Van: [redacted]
Verzonden: vrijdag 16 maart 2018 17:43
Aan: [redacted]
Onderwerp: Fwd: verzoek advies nieuw terras Van Vlaanderen, Weteringschans 175
Bijlagen: image1.jpeg

Ik heb een aanvraag voor een nieuw terras voor Van Vlaanderen, Weteringschans 175, in behandeling. Graag ontvang ik binnen twee weken advies (zie bijlagen).

Locatie: Weteringschans 175

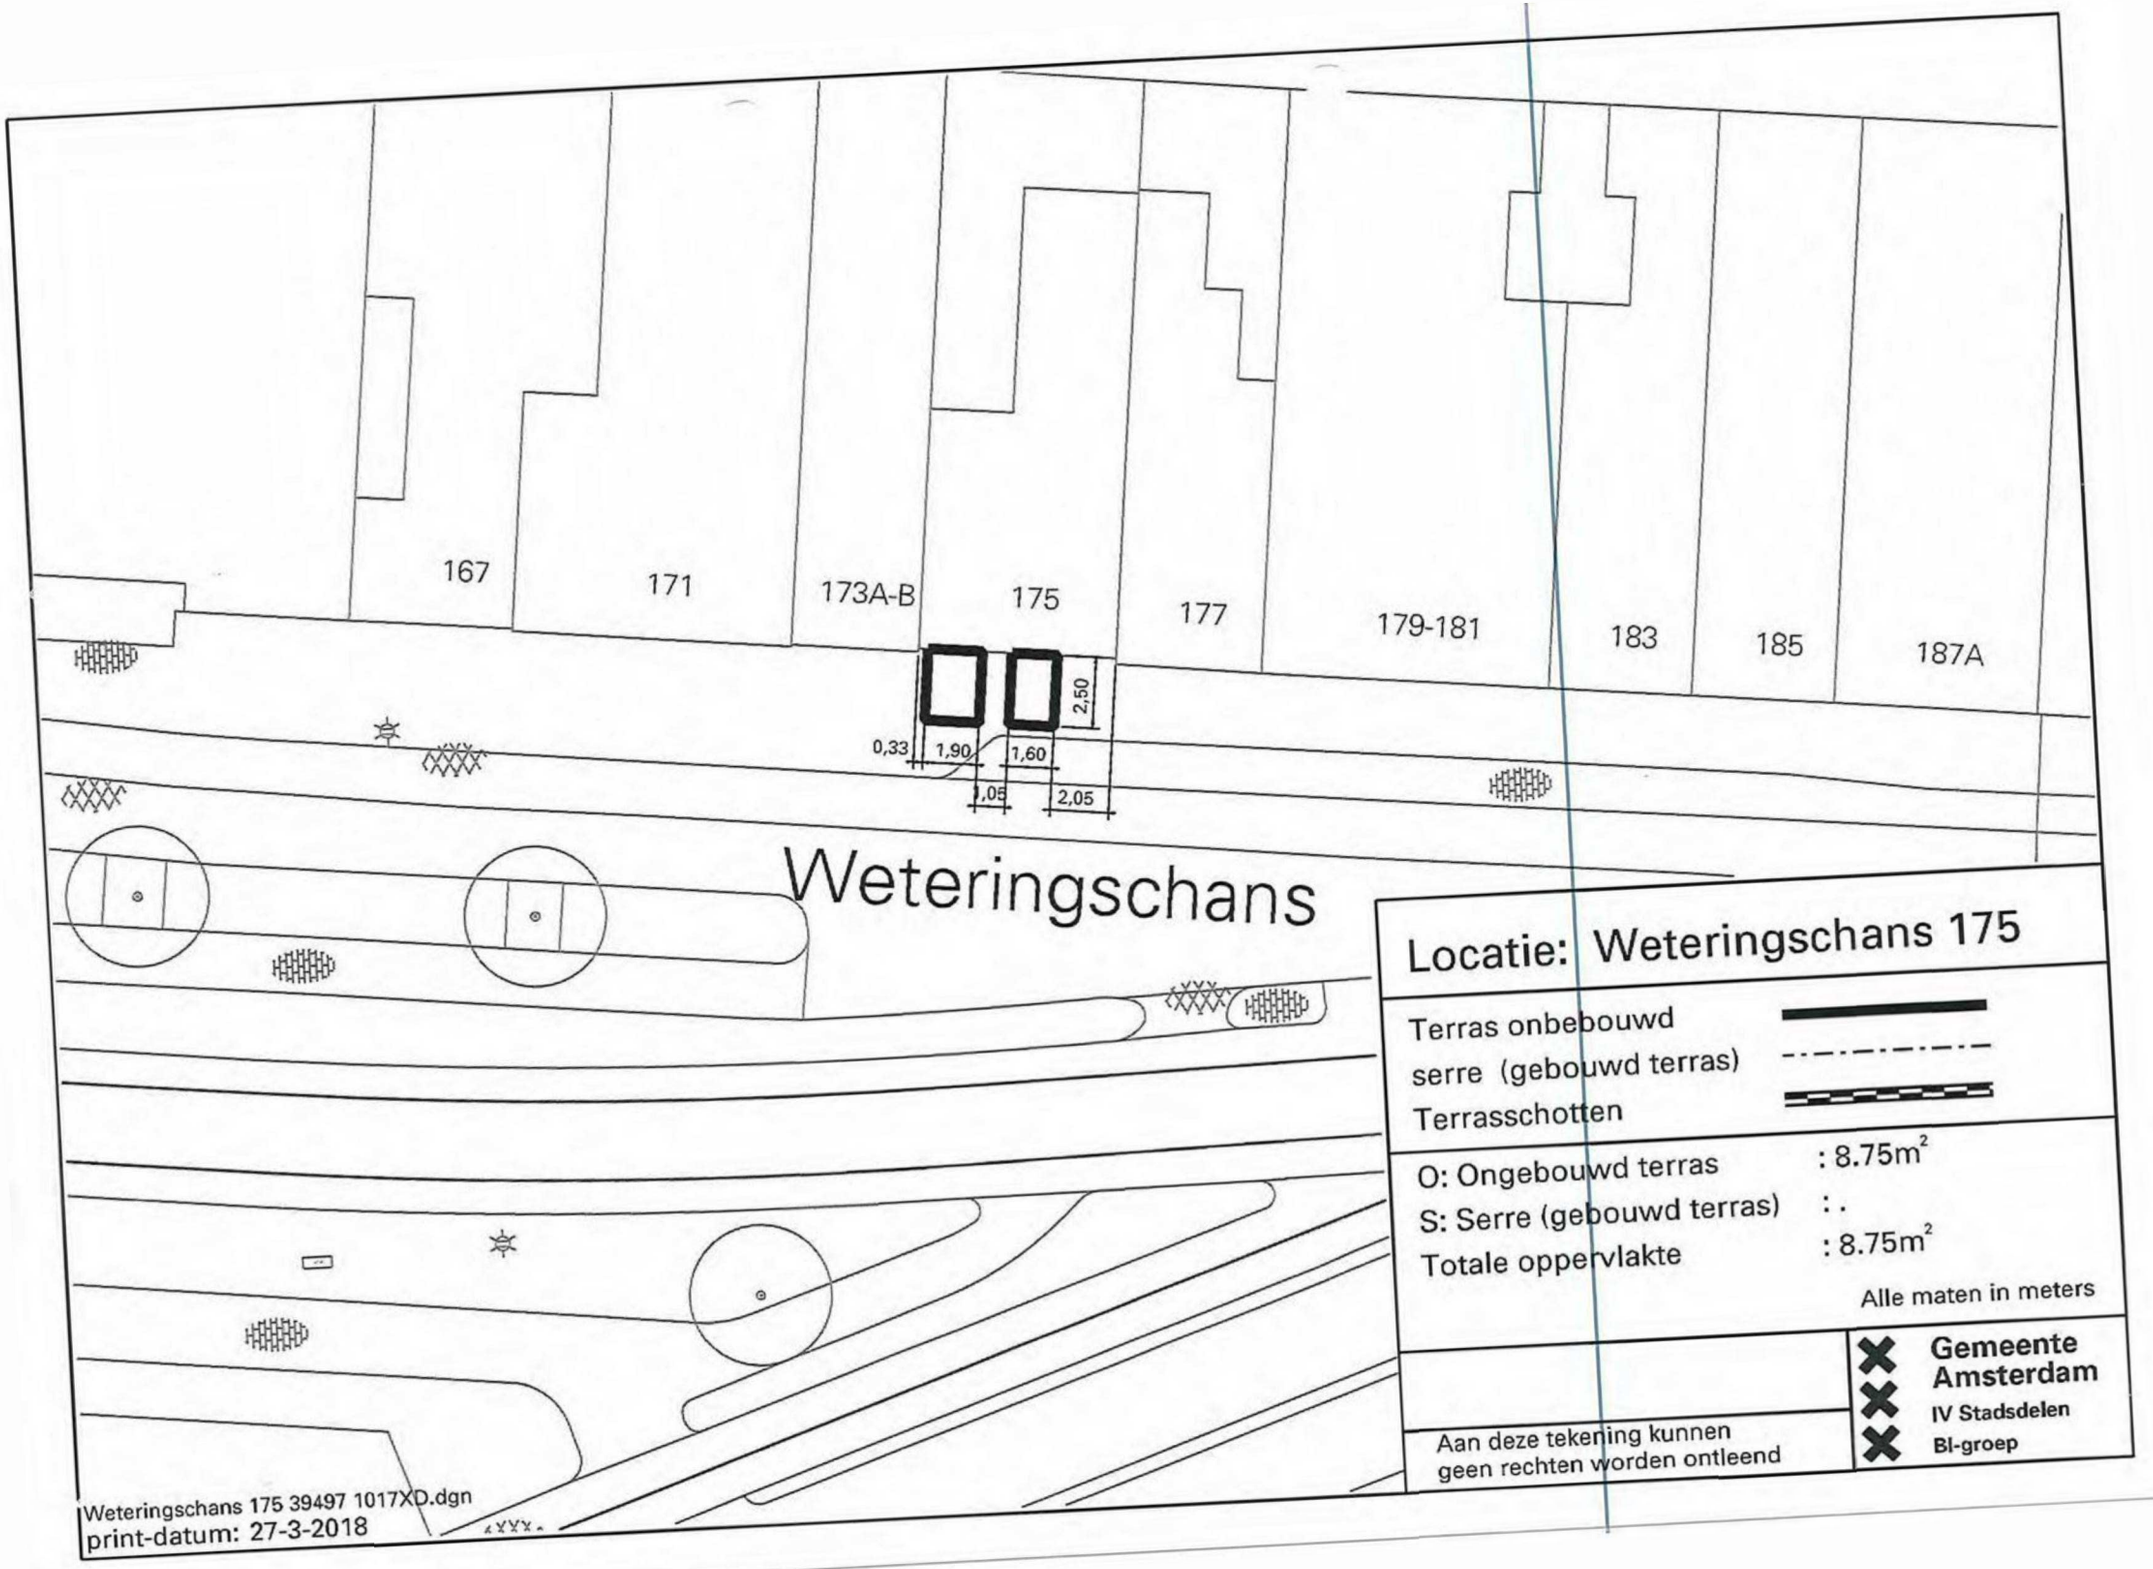
Meting openbare ruimte:
Breedte gevel 686 cm (de ingang bovenwoningen was niet meegerekend)
Diepte trottoir 492 cm
Breedte terras 210 cm aan beide kanten van de ingang is akkoord.
Diepte terras 492 - doorloop voetgangers * =???
Doorloopruimte voetganger *
* ik weet niet of hier een terrassenplan is, de stoep is verbreed om de stroom voetgangers i.v.m. N-Z-lijn en tram verbinding de ruimte te geven. Is hier al beleid voor? Het is niet de bedoeling dat de extra ruimte geheel als terras benut wordt.
Dit moet bij [redacted]agevraagd worden.

5. Herprofilering nu gaande en stoep is net klaar.

6. Het terras zit tegenover de nu verlengde tramhalte, dit vanwege de verwachte drukke met overstappen N-Z-lijn.

Het moet eerst afgestemd worden met [redacted]om te zien of er een terrassenplan is of komt. Hij was ziek en is net weer begonnen dus, ik zal hem vragen hier snel op te reageren.

Zicht op terras is goed en alle uitgangen zijn vrij.

Mijn conclusie terras aanvraag is goed alleen punt doorloop over de stoep moet nagegaan worden.
